# febi 40672

## KIT DE CORRENTE DE DISTRIBUIÇÃO

### Problema

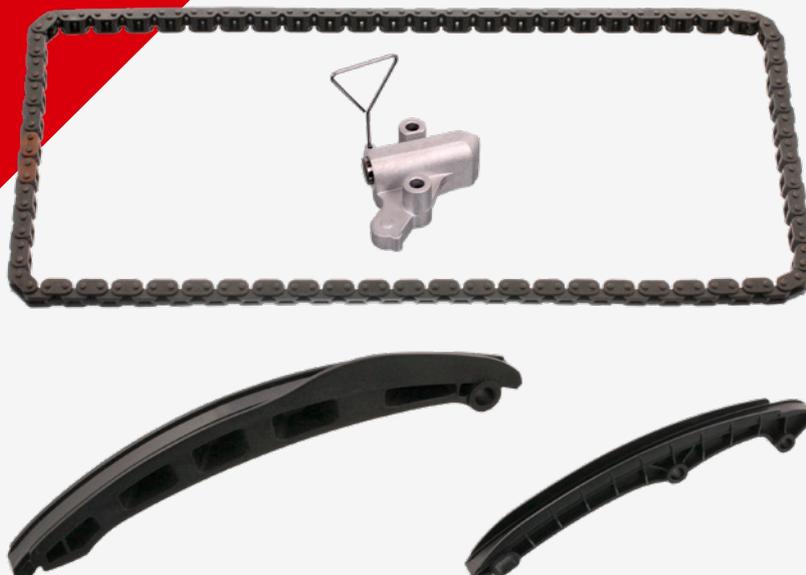
Problemas com a corrente de distribuição em veículos com motores 1.4 TSI.

O fabricante da série relatou problemas de qualidade com os componentes individuais. Ferramentas com elevado desgaste usadas durante a produção deixaram limalhas de metal nos elos da corrente. Esta situação conduz ao desgaste prematuro da corrente.

Certifique-se que é instalada a última versão dos carretos de regulação da árvore de cames. O fabricante substituiu os carretos de árvore de cames pelos que têm o OE 03C 109 088 E (febi 45084). O fabricante afirma explicitamente que a nova versão deve ser instalada.

Depois da substituição, faça uma atualização do sistema de gestão do controlo do motor para garantir que o motor funciona corretamente!
